Referencia: PROGRAMA DE FORTALECIMIENTO PROVINCIAL I - CONTRATO DE PRÉTAMO BID N° 3835/OC-AR - LPN N° PFGP-253-LPN-O - CIRCULAR ACLARATORIA N° 3

CIRCULAR ACLARATORIA N° 3

ARQ 1.2.1 DESMANTELAMIENTO DE CERCOS CAÑOS Y TELA METÁLICA ROMBOIDAL Y CIERRE

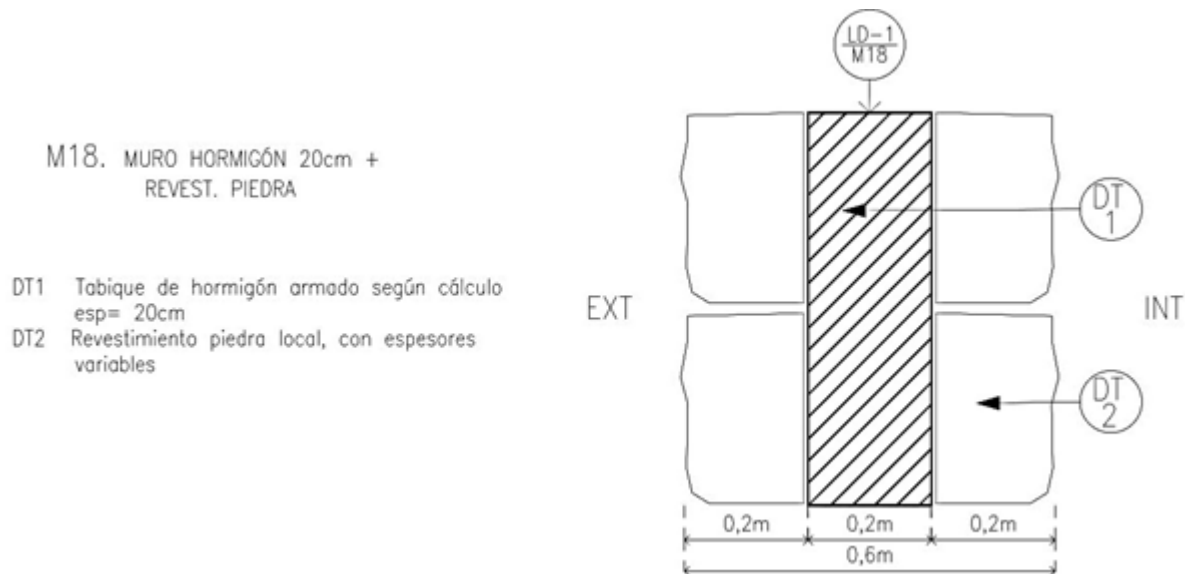
CONSULTA N° 5: *"Favor de indicar si debe considerarse algún trabajo en el sector que se observa como estacionamiento".*

RESPUESTA N° 5: Se indica en el Documento de Licitación, Especificaciones Técnicas Particulares (página 305) las tareas a realizar en el sector correspondiente a Playa de Estacionamiento del Estadio Malvinas Argentinas, se desestima cualquier otro sitio.

PERIMETRAL DE LA PLAYA DE ESTACIONAMIENTO DEL ESTADIO MALVINAS ARGENTINAS (ver Plano DEM-01)

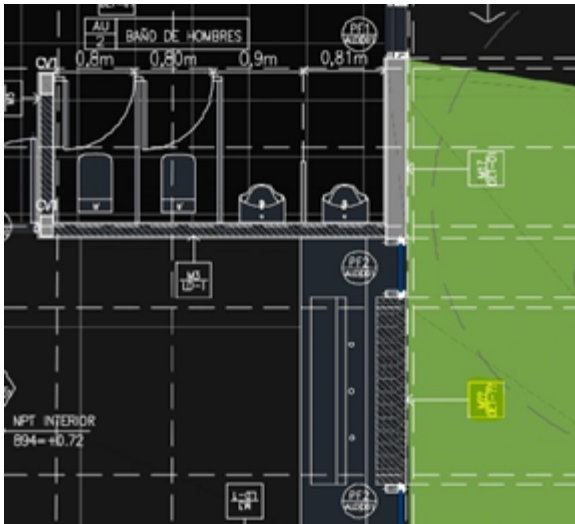
CONSULTA N° 7: "Favor de explicar cómo se conforman los muros perimetrales del sector 8-Tienda, ya que figuran los 3 tipos de muros en un mismo perímetro: M1, M6 y M18. ¿Cuál de estos es el correcto o es una conformación de los 3 muros?"

RESPUESTA N° 7: El muro correcto es el "M18", se adjunta imagen de detalle

ARQ 2.2.3 MURO DE BOTELLAS PET Y H°A° (página 337) (Ver plano ARQ-DET-01)

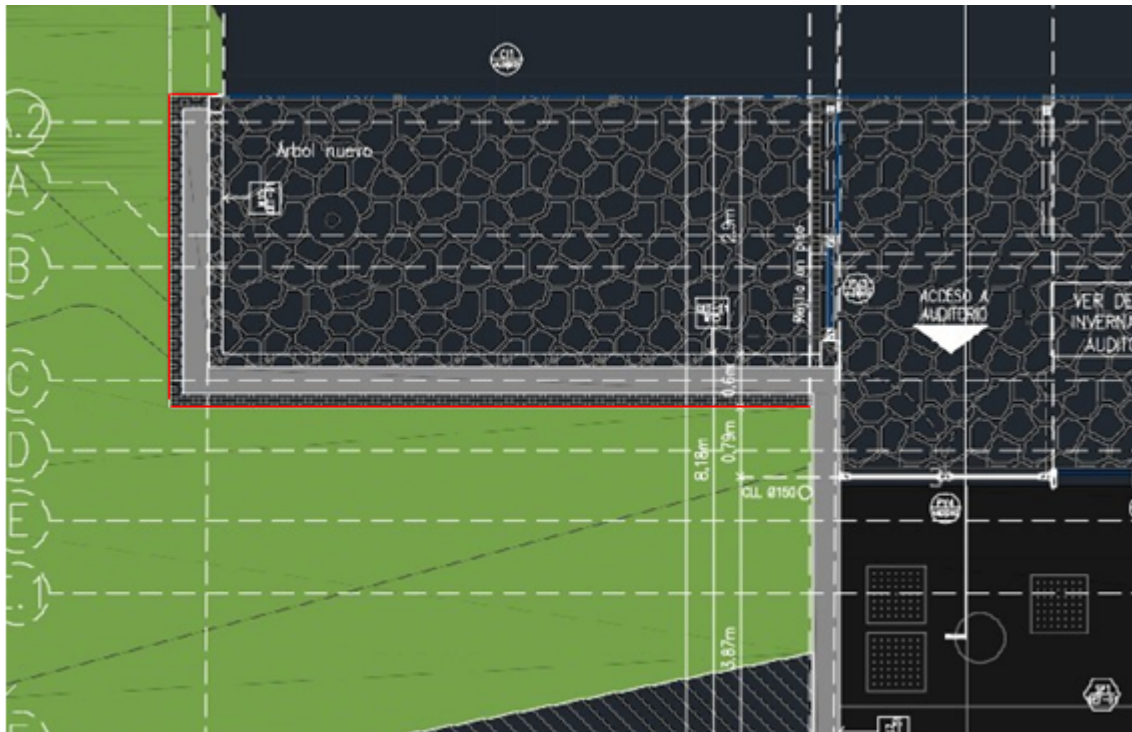
CONSULTA N° 8: "Favor de enviar la especificación de dicho muro, ubicado en el edificio Auditorio, entre el sector 2 - baños de hombre y 4- baños mujeres:"

RESPUESTA N° 8: Corresponde detalle “LD-1/M14”, muro de botellas Pet y H°A°, se indica en Documento de Licitación, Especificaciones Técnicas Particulares:

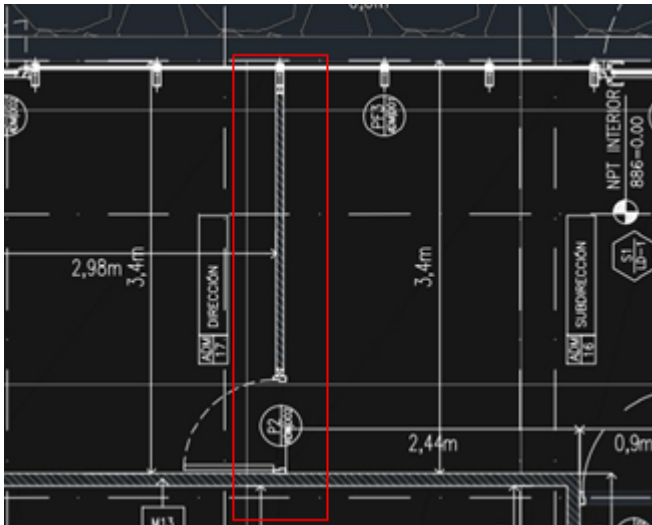
CONSULTA N° 10: "Favor de indicar especificaciones de la escalera del auditorio, ya que no hay información."

RESPUESTA N° 10: Aplica detalle "LD-2/SP1" en todas las escaleras, ver plano de detalles (ARQ-DET-01) y plano de cortes (ARQ-AUD-03)

gradas del auditorio:

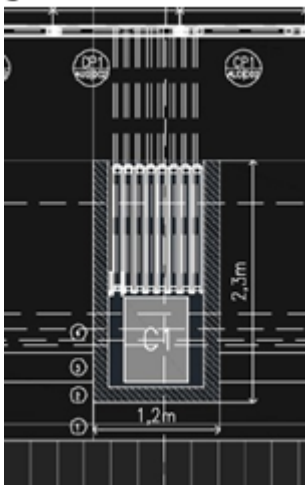
CONSULTA N° 12: "Favor de indicar de que es el muro que recubre las puertas corredizas de las gradas del auditorio."

RESPUESTA N° 12: El muro es de placa de roca de yeso, espesor e=10 cm. Se expresa en el Documento

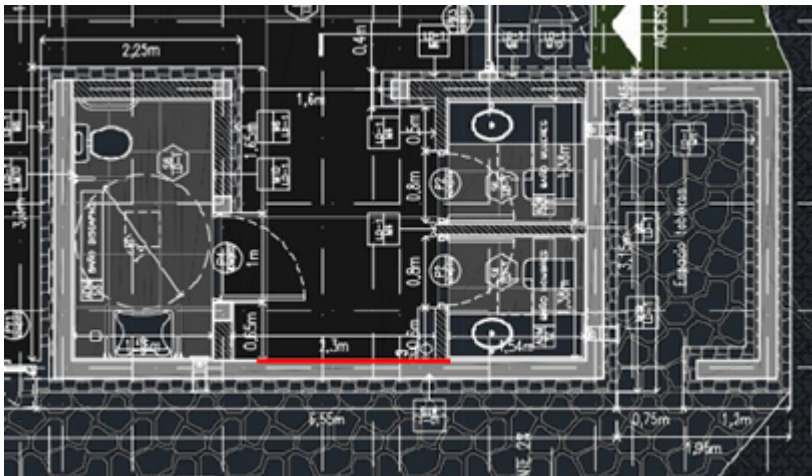
CONSULTA N° 13: "Favor de indicar que terminación tiene el siguiente muro, que se encuentra entre los baños de mujeres y hombres y el de discapacitados, del edificio Administración."

RESPUESTA N° 13: Se indica terminación de muro según detalle "LD-1/M10", muro de ladrillo de hormigón alveolar, espesor de 20 cm, revestimiento grueso, hidrófugo, pegamento y porcelanato según pliego licitatorio. (Ver plano ARQ-DET-01).

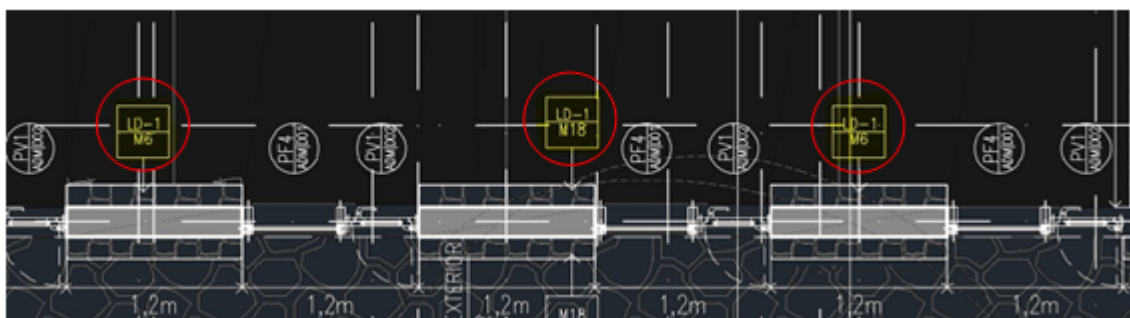
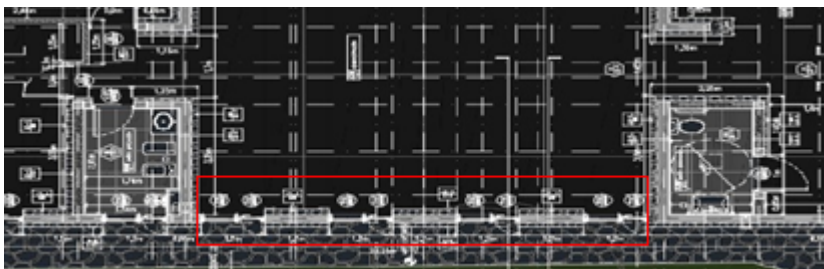
CONSULTA N° 14: "Favor de indicar si la siguiente referencia de los mros del edificio de Administración es correcta, ya que aparecen muros que indican Ladrillo (M6) y en el medio hormigón armado (M18).".

RESPUESTA N° 14: Corresponde detalle “M18” en los muros laterales y en ambas caras según figura en plano de estructura

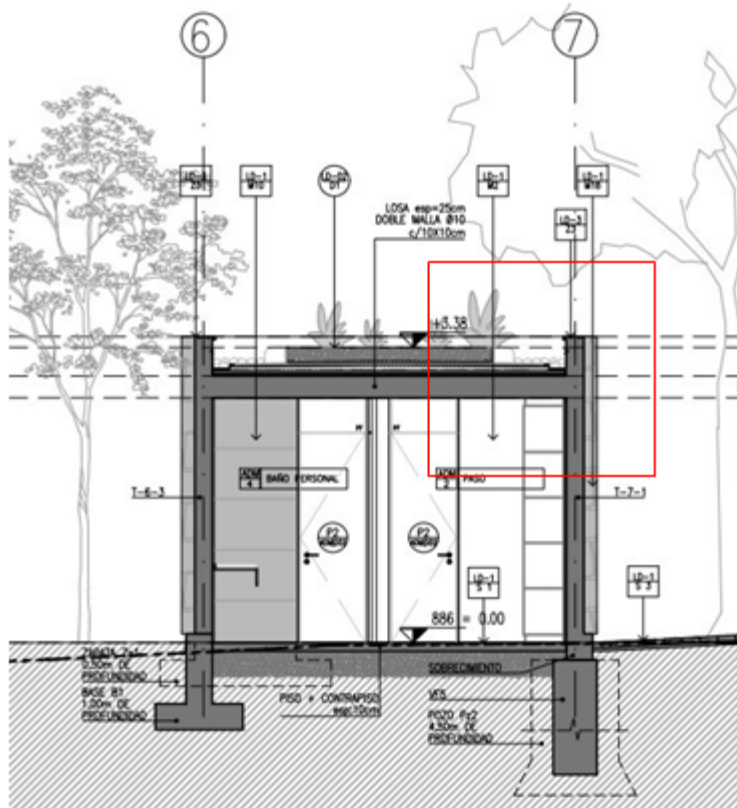
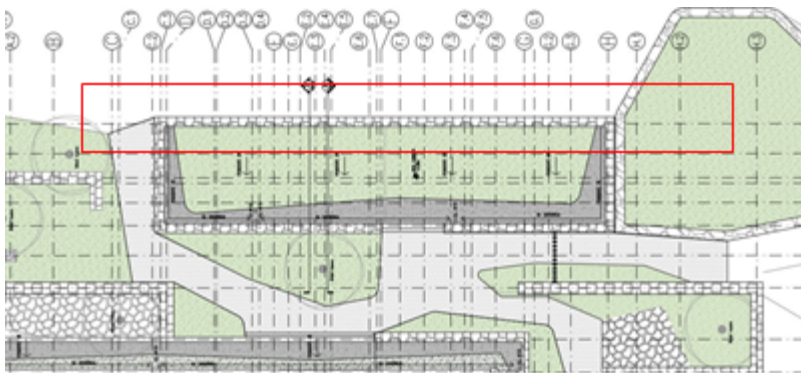
CONSULTA N° 26: *"Encontramos la siguiente incongruencia en la planta de techos y los cortes del sector 2-Paso/4-Baño personal en cuanto al paquete de cubierta. Notamos que en la planta de techos el suelo vegetal esta en contacto con el muro de carga y en el corte el suelo vegetal se encuentra en medio de manera centrada como en el resto de los cortes. Entendemos que los cortes son generales y la planta de techos se adaptan al Proyecto. En este caso pedimos que nos especifiquen que considerer cuando el suelo vegetal queda en contacto con el muro de carga. "*

RESPUESTA N° 26: Se debe considerar lo que indica la planta de techos en cuanto a la disposición del paquete de cubierta, según indican los planos ARQ-ADM-02 y ARQ-ADM-03.
